SERVICE INFO – FAG0043

Тяга стабілізатора 818 0429 10

Додаткова адаптерна шайба

Виробник:	Renault
Моделі:	Twingo II (CN 0...)
Двигуни:	D4F D7F K9K

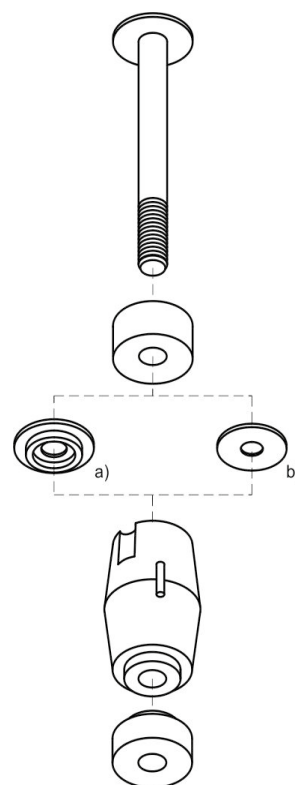
Відтепер компанія Schaeffler Automotive Aftermarket пропонує тяги стабілізатора 818 0429 10 з додатковою синьою адаптерною шайбою на відміну від оригінальних запчастин, які встановлюються з заводу.

Поперечні тяги Renault Twingo II, залежно від року випуску автомобіля, мають отвори $\varnothing 16$ мм або $\varnothing 18$ мм для фіксації тяги стабілізатора. Додаткова синя адаптерна шайба, що входить у комплект постачання, дозволяє використовувати тягу стабілізатора 818 0429 10 для обох версій поперечних тяг.

- Виміряйте отвір для тяги стабілізатора у встановлених поперечних тягах
- Використовуйте білу шайбу (b) тільки для отвору $\varnothing 16$ мм
- Використовуйте синю шайбу (a) тільки для отвору $\varnothing 18$ мм
